**Commission économique pour l'Europe**

**Forum mondial de l'harmonisation  
des Règlements concernant les véhicules**

**Pneumatiques : Règlement ONU n° [164]****(Pneumatiques à crampons)****Proposition de complément 1 au Règlement ONU n° [164]****Communication de l'équipe spéciale des pneumatiques à crampons\***

Le texte ci-après, établi par l'équipe spéciale des pneumatiques à crampons au titre du mandat conféré par le Groupe de travail du bruit et des pneumatiques (GRBP) à sa soixante-quatorzième session (ECE/TRANS/WP.29/GRBP/74), vise à ajouter des prescriptions relatives à la performance sur la glace des pneumatiques de la classe C1 dans le nouveau Règlement ONU sur les pneumatiques à crampons. Les modifications qu'il est proposé d'apporter au texte actuel du Règlement ONU (ECE/TRANS/WP.29/2022/43) figurent en caractères gras pour les ajouts et biffés pour les suppressions.

Figure 1 – Schéma de l'appareil de mesure de la saillie des crampons

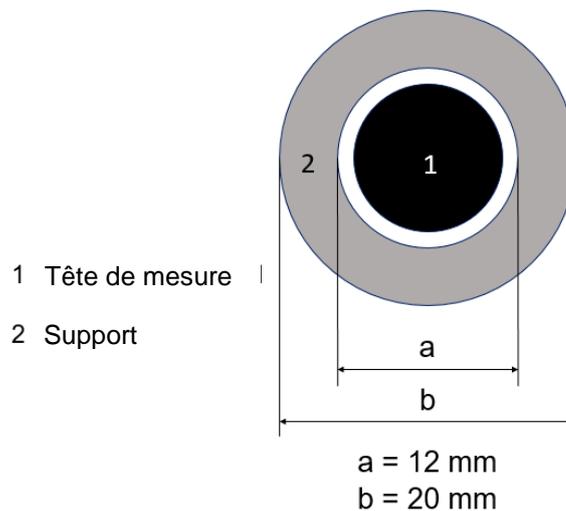
La saillie des crampons doit être mesurée dans les conditions de pression de gonflage prescrites pour l'essai d'adhérence sur glace. La figure 1 représente l'appareil de mesure de la saillie des crampons. L'appareil doit être équipé d'un support (2) de 20 mm de diamètre percé d'un trou de 12 mm de diamètre pour la tête de mesure (1). Pour déclencher la mesure, il faut appuyer la tête de mesure perpendiculairement à la surface de la bande de roulement avec une force de 15 N à 20 N. La saillie des crampons doit être mesurée pour chaque pneumatique d'essai, sur 20 crampons consécutifs sur toute la largeur de la bande de roulement et dans la direction circonférentielle, toujours sur les mêmes positions de crampons.
